新竹縣政府工程查核代表照片表

工程名稱：111 年峨眉鄉村鄰聚落提升道路品質改善工程

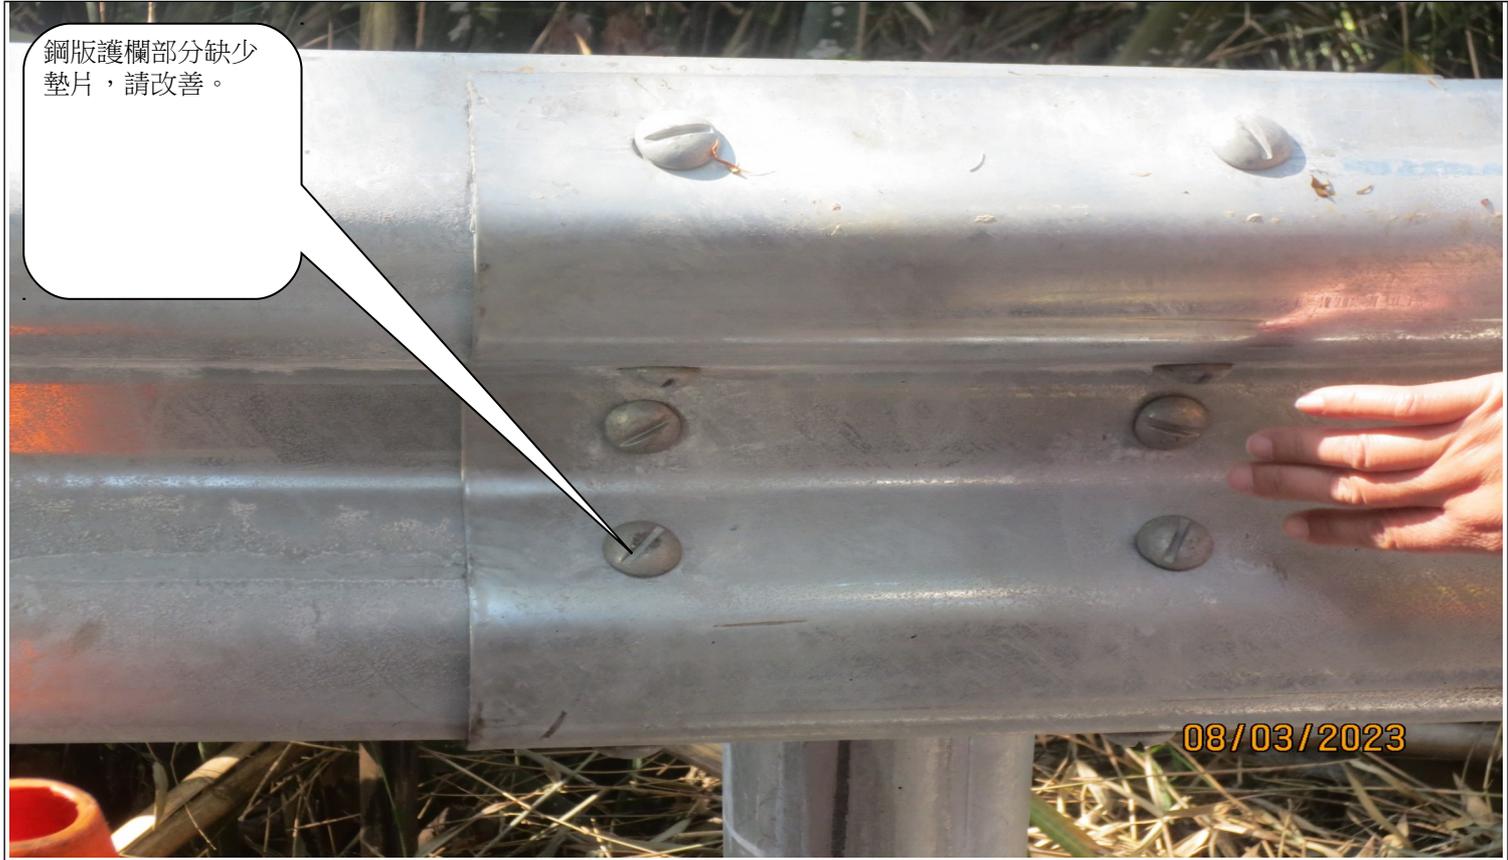
D 區路燈編號 10533 水泥桿下方有噴到瀝青，請改善。

說明	D區路燈編號 10533 水泥桿下方有噴到瀝青，請改善。
----	------------------------------
